令和6年度から開始する安全研究プロジェクトに係る事前評価

令和6年1月17日
原子力規制庁

令和6年度から開始する安全研究プロジェクト に係る事前評価結果（案）

令和 6 年度から開始する安全研究プロジェクト に係る事前評価結果（自己評価）

図1 震源を特定せず策定する地震動の標準応答スペクトルの検討

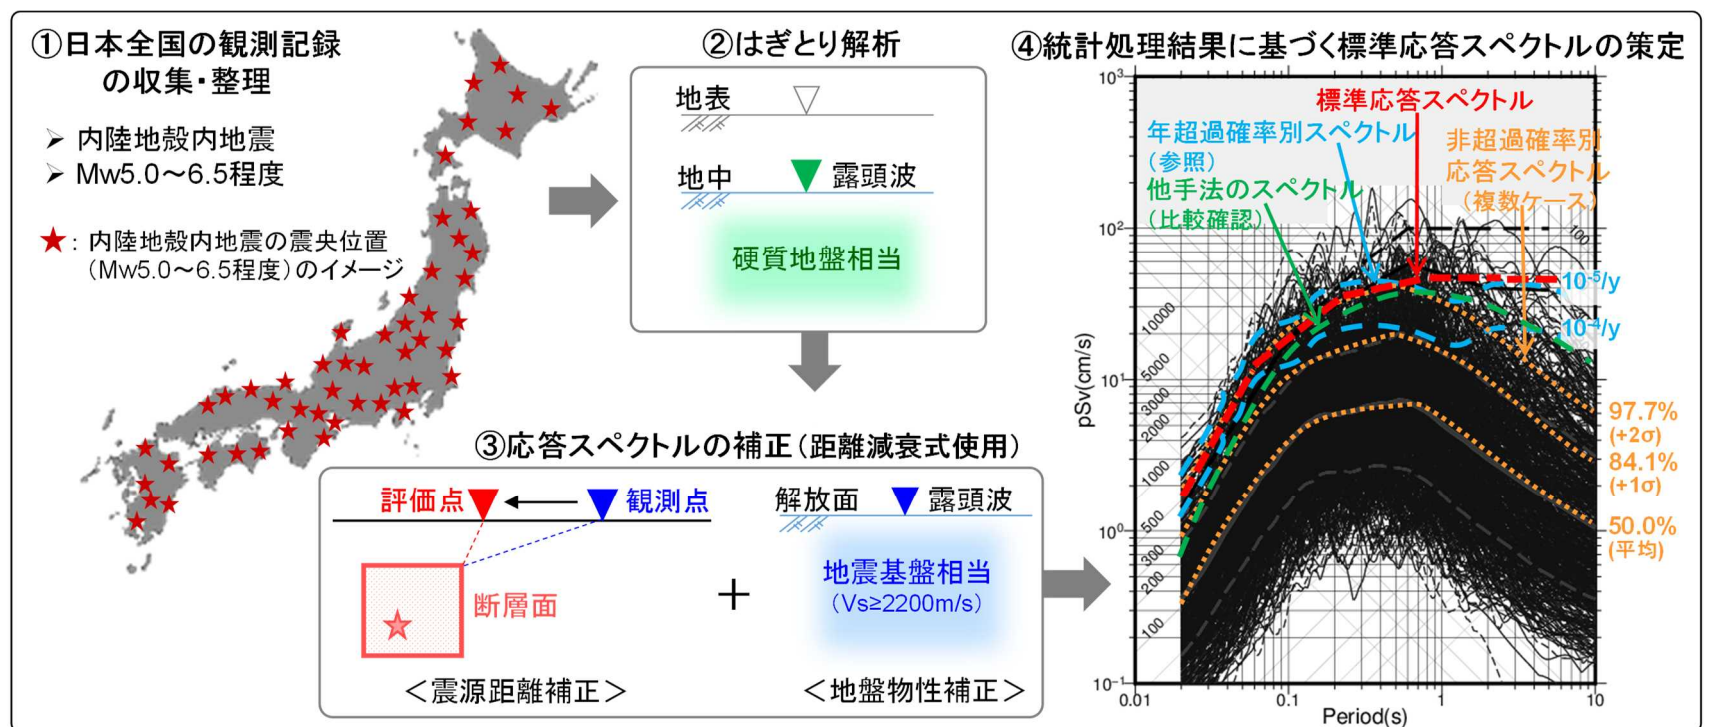
No.	評価項目	評価意見	回答
糸井 達哉 氏			
1	① 国内外の過去の研究、最新知見を踏まえているか	断層モデルを用いた確率論的な地震動シミュレーションについては、米国の SCEC の事例などもありますが、現状参照されておらず、最新知見を踏まえているとは言いきれないと考えます。	米国の SCEC の PSHA Platform では、最初は南カリフォルニアを対象とした 3 次元速度構造モデルに基づく 2 秒までの長周期地震動を理論計算し (Graves et al., 2010)、その後、理論計算には周期 1 秒までに改善するとともに、周期 1 秒以下の短周期地震動について統計的グリーン関数法に基づいた Graves & Pitarka(2004) 手法を用いて計算しています (Callaghan et al., 2022)。ただし、Graves & Pitarka(2004) 手法を始め海外で提案した手法は基準地震動策定に用いた断層モデル法に比べて特に震源モデルの設定について顕著に異なっているため、前フェーズのプロジェクトでは、Graves & Pitarka(2004) 手法の提案者から協力を得て、日本の断層モデル法と融合し地震動評価を実施したことがあります。 ご指摘を踏まえ、「 <u>国内外の研究動向を踏まえつつ</u> 」旨、研究計画 (案) の背景に追記し、上記 SCEC 関連の国外文献を 2 編追記しました。また、最新知見の参照に当たっては、今後も、国内外の最新の研究動向を継続して調査した上で必要に応じて研究計画に反映していくと考えています。
2	② 解析実施手法、実	震源を特定せず策定する地震動評価の精度向上において、地震動予測式の地盤補正項などの高精度化を行う意図がわかり	「震源を特定せず策定する地震動に関する検討チーム」では、地中地震計位置におけるはざとり波の応答スペクトルを、

No.	評価項目	評価意見	回答
	<p>験方法が適切か。</p>	<p>ません。意図を明確にすることが必要と 考えます。</p>	<p>地震基盤相当面の大きさに補正するために、Noda et al. (2002)の距離減衰式の地盤補正項を用いて「地盤物性補正」を行いました（研究計画（案）の図1③右）。同検討チームでは、このNoda et al. (2002)の地盤補正項では最近の観測記録が使用されていないことが課題であるため、最新知見を考慮した中長期的な調査・研究を行い、補正方法の妥当性を確認することが重要であるとされました。また、「震源距離補正」（図1③左）、「標準応答スペクトルの妥当性確認」（図1④）等においても距離減衰式を用いており、中長期的に距離減衰式に係る調査・確認を行うことが課題とされました。</p> <p>以上の経緯及び高精度化の意図を明確にするために、以下とおり「研究計画（案）」に下線部分を追記しました。</p> <ul style="list-style-type: none"> - 「3. 背景」（1）8-10行目：「…補正処理等に用いる距離減衰式の最新知見を考慮した精度向上について、技術基盤グループの安全研究として取り組むべきとの整理がなされた⁽¹⁾。」 - 「6. 安全研究概要」（1）3-4行目：「…距離減衰式を用いた補正処理手法の最新知見を考慮した精度向上については中長期課題として整理された。」 <p>令和5年度までのプロジェクトでは、上記課題を踏まえて、文献調査を行い、最近の観測記録を用いて、応答スペクトルの補正処理等に利用可能な「地盤補正項を考慮した距離減衰式」を試作して従来手法の妥当性確認を試みましたが、大量データ（はぎとり波）の整備に時間を要し課題も多く残るため、令和6年度以降のプロジェクトにて継続して研究する計画としています。このことを明確にす</p>

図3 震源パラメータの不確かさの取扱いに係る調査の流れ

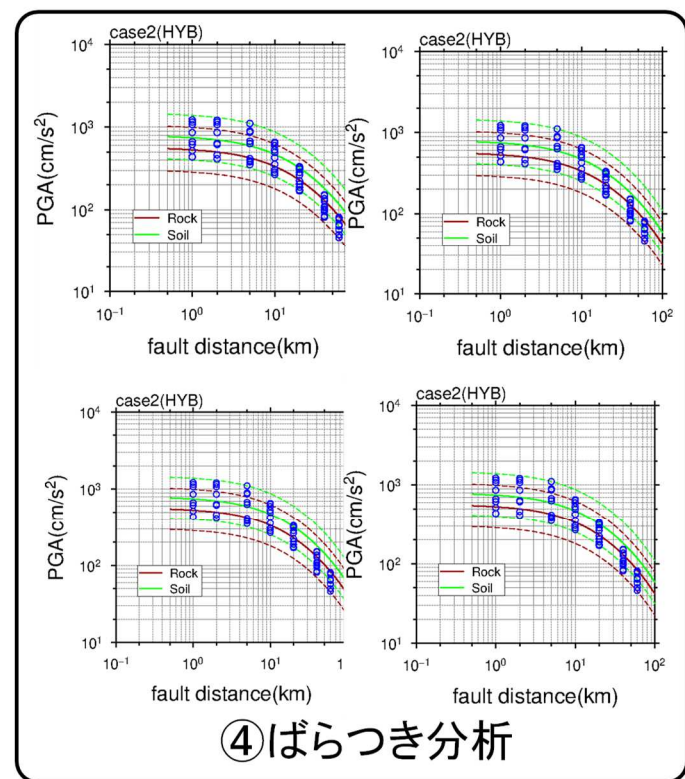
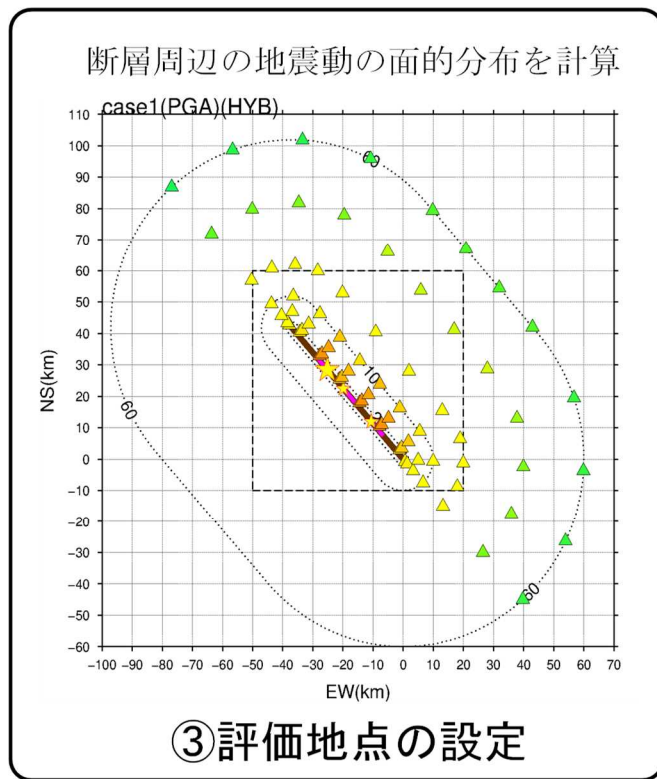
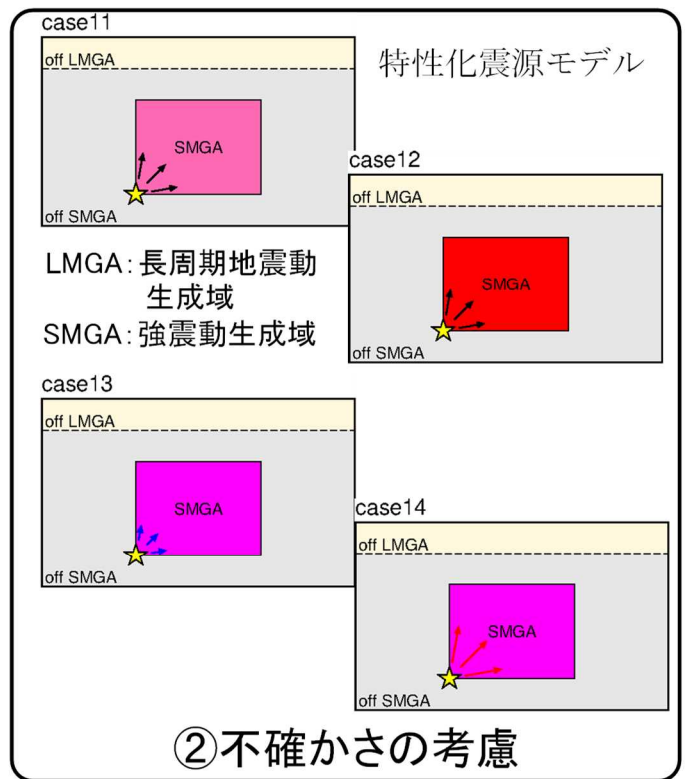
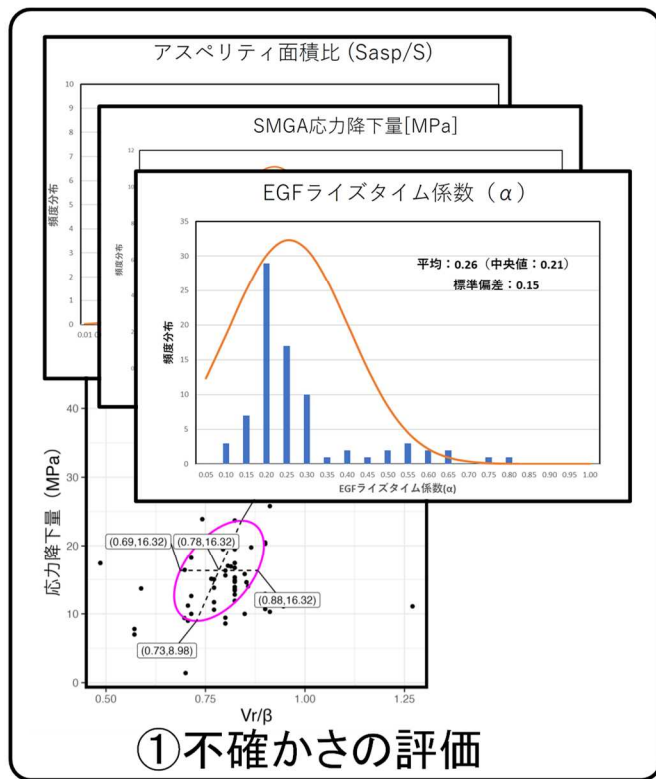
- 本プロジェクトは国内外の過去の研究、最新知見を踏まえて計画されており、また、実施内容方法についても適切とする意見があった。その一方、最新知見の参照が十分ではないとの意見もあった。そのため、今後も国内外の最新の研究動向を継続して調査した上で必要に応じて研究計画に反映していくこととする。
- 断層パラメータの不確かさを考慮した確率論的な地震動評価については評価誤差と物理的なばらつきとの区分が困難な点があるとの意見があった。解析手法の評価誤差の影響を確認し、認識論的不確かさの取り扱いを調査することとする。
- 震源を特定せず策定する地震動評価の精度向上において、距離減衰式（地震動予測式）の地盤補正項等の高精度化を行う意図を明確にする必要があるとの意見があった。「震源を特定せず策定する地震動に関する検討チーム」が課題として掲げた最近の観測記録の反映等に向けて研究を実施することとする。
- 距離減衰式におけるサイト特性等の不確かさの分析について、具体的な手法を明確にする必要があるとの意見があった。本研究では、国内外の研究動向を踏まえた最新の方法を検討し適切な評価方法を選定することとする。
- 詳細は別表参照

- 断層パラメータの不確かさを考慮した確率論的な地震動評価では、解析手法の評価誤差の影響を確認し、認識論的不確かさの取り扱いを調査することとした。
- 地盤補正項等の具体的な課題について明記することとした。
- 距離減衰式におけるサイト特性等の不確かさの分析では、国内外の研究動向を踏まえた最新の方法を参照することとした。
- 本プロジェクトの名称については、研究計画の実施内容により即した「手法の信頼性向上」に変更するとともに、関連する記載を修正した。
- 詳細は別表参照
- 上記を踏まえた研究計画（案）は別添参照

図5 確率論的地震ハザード評価手法の信頼性精度向上

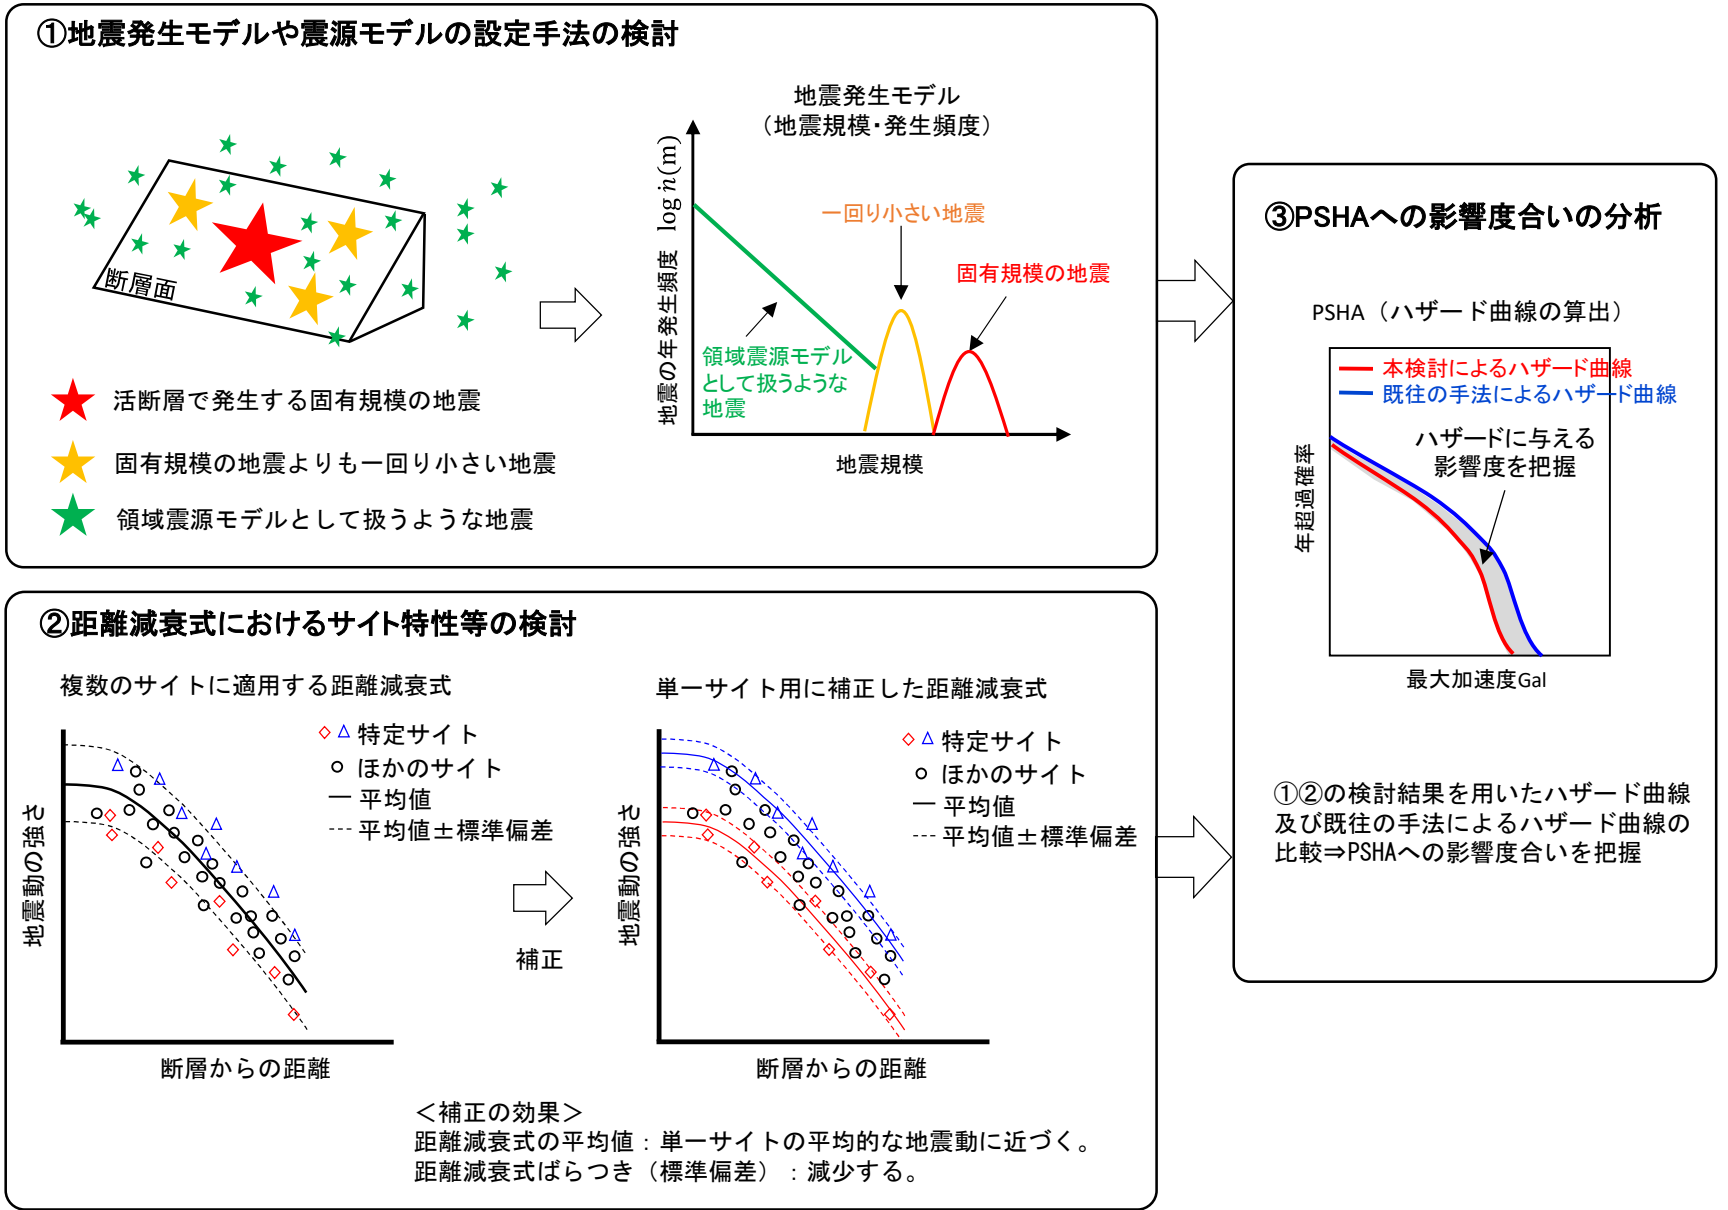
No.	評価項目	評価意見	回答
		<p>課題 3-2 の一回り小さい地震については、図 13 の①で固有規模の地震とされている部分について認識は正しいでしょうか。連動を考えると、固有地震という考え方が適切かどうかも吟味が必要と思います。また、連動から一回り小さい地震まで含めてモデル化を行う方が、海溝型地震のモデル化とも整合するようと思います。一例ですが、一回り小さい地震という限られた検討を行うのではなく、活断層における震源のモデル化全体に対する研究として取り組まれる方がより適切と考えます。</p> <p>「【課題 3-2】原子力サイトの地盤に適用可能な距離減衰式におけるサイト特性等の不確かさの分析を行う（図5②）」と書かれていますが、どのような手法を用いるのか書かれていませんので、適切かは評価不能です。</p>	<p>るために「研究計画（案）」の「6. 安全研究概要」(1)の該当箇所に「<u>はざとり解析手法及び距離減衰式に係る調査・試験等</u>」（下線部分）を追記しました。</p> <p>固有規模の地震としている部分は、地震本部と同様に、個々の断層またはそのセグメントからはほぼ同じ（最大もしくはそれに近い）規模の地震を繰り返し発生させる地震を想定しています。地震本部で評価された主要活断層帯は、起震断層を活動単位とした地震を固有地震としてモデル化しているため、複数のセグメントで構成される主要活断層帯で発生する最大規模を固有地震と呼称しています。本研究では、地震本部の主要活断層帯を基本にしつつ、複数のセグメントが連動する以外に個別に活動する場合の地震規模と発生頻度の関係も調査を進めたいと思います。また、ご指摘のとおり、一回り小さい地震だけに着目するのではなく、活断層の震源モデルの全体に対して研究に取り組む予定であり、研究計画案「6. 安全研究概要」の中に、「固有規模よりも一回り小さい地震も発生しており、地震活動全体のモデル化に課題がある」に修正しました。</p> <p>【課題 3-2】について、令和 5 年度までは文献調査により距離減衰式のある特定地点への補正方法として国内で適用例のある手法（Morikawa et al., 2008）を参考として KiK-net 観測点を対象に分析を試みました。サイト特性等の不確かさを分析する方法として、近年では観測点毎に距離減衰式の中央値の補正值と標準偏差をそれらの観測データから推定する方法（Rodriguez-Marek et al, 2011）、観</p>

No.	評価項目	評価意見	回答
			<p>測記録のない地点においても距離減衰式の中央値と標準偏差を変動係数モデルにて予測する方法 (Landwehr et al, 2016) 等に係る多くの文献が公表されているため、本プロジェクトではこうした国内外の研究動向を調査した上で、使用する記録の性質なども考慮して原子力サイトの地盤に適用可能な距離減衰式におけるサイト特性等の不確かさの分析方法を決定する必要があると考えています。以上を踏まえ、「研究計画(案)」の「6. 安全研究概要」(3)に「<u>令和5年度までに、KiK-net の記録を対象に国内での適用例がある手法⁽¹⁶⁾を参考に、既往の距離減衰式のある特定の単一地点に補正することを試みたが、</u>」及び「<u>国内外の研究動向を踏まえつつ^(17,18)、</u>」を追記しました。</p>
3	<p>③ 解析結果の評価手法、実験結果の評価手法が適切か。</p>	<p>検討会中にも申し上げましたが、課題2-1の震源パラメータの不確かさの評価について、どのように取り組むのか計画には書かれていませんので、評価手法が適切かは判断できませんが、評価誤差と物理的なばらつきを区別するのは大変困難ではないかと考えます。</p>	<p>震源パラメータの不確かさを考慮した断層モデル法に基づいた計算地震動に対して、パラメータの選定及びそれらの確率分布モデルの設定、並びにパラメータ間の相関の有無を含めて各条件での計算結果を観測地震動のばらつきと比較・検証し、観測と整合的な設定方法を整備したいと考えています。</p> <p>ご指摘の通り、解析手法の評価誤差(認識論的不確かさ)と元の地震動に内在する物理的ばらつきを区別するのは困難であるため、こうした認識論的不確かさの存在を意識しつつ、例えば、統一した解析手法によるデータのばらつき、複数手法によるばらつき、両者の間の系統的な相違の有無を確認した上で、ハザード評価の際にこのような認識論的不確かさの取り扱いについても検討する必要があると考えています。</p> <p>ご指摘を踏まえ、「研究計画(案)」の「7. 成果目標と実施計画」の「(2) 敷地ごと</p>

No.	評価項目	評価意見	回答
			<p>に震源を特定して策定する地震動評価の精度向上」の中の該当部分について、「国内外の研究動向を踏まえつつ、解析手法による影響の調査」及び「認識論的不確かさの取り扱いを含めて震源パラメータの確率分布モデルを検証し」を追記しました。</p>
4	④ 重大な見落とし（観点の欠落）がないか。	<p>断層モデルを用いた断層パラメータの不確かさを考慮した確率論的な地震動評価に取り組むにあたっての問題意識（課題2-1）は、2007年新潟県中越沖地震などの教訓を踏まえてパッチワーク的に精緻化が進められてきた従来の手法に対する説明性を向上する（合理的なモデル設定を実現する）ために重要と考えます。一方で、説明資料のP10にあるばらつきの分析については、図がergodicなばらつきの分布の検討をするように見え、もしそうであれば適切ではないと考えます。</p>	<p>説明資料のP10の図では、震源特性による地震動のばらつきについて調査の流れを表していますが、実際の地震動計算では、共通の水平成層速度構造モデルを用いるため、(3次元速度モデルによる)伝播経路特性やサイトごとの地盤増幅特性に起因するばらつきが対象にされず、ergodicなばらつきの分布の検討をするものではありません。</p> <p>また、図中の「③評価地点の設定」のように、複数地点において同じ地下構造速度を用いて評価する場合は、単一観測点での異なる方位や距離に対応する複数震源からの地震動評価に相当すると考え、地震動計算の効率化を図ります。</p> <p>なお、ばらつきの非エルゴド性の分離度合いにもよりますが、例えば、方位別の震源影響について観測事実があれば、上記の計算結果を方位別に整理し比較することも可能であると考えています。</p>
5	その他	<p>パワーポイント P3 に誤記（応答スペクトル）がありますので、修正ください。</p> <p>「距離減衰式」という表現は「地震動予測式」あるいは「地震動(予測)モデル」といった表現を用いるほうが適切ですので、資料を修正いただいた方がよいと思います。</p>	<p>ご指摘頂いた説明資料(参考資料1)における誤記を修正し、HP上の資料を修正版に差し替えます。</p> <p>「距離減衰式」という表現は、現行の「基準地震動及び耐震設計方針に係る審査ガイド」等における表現に合わせていますが、最近のご指摘の表現で呼ばれることも多いため、説明資料(参考資料1)のP3(1)7行目及び「研究計画(案)」の「3.背景」(1)に「(「地震動予測式」及び「地</p>
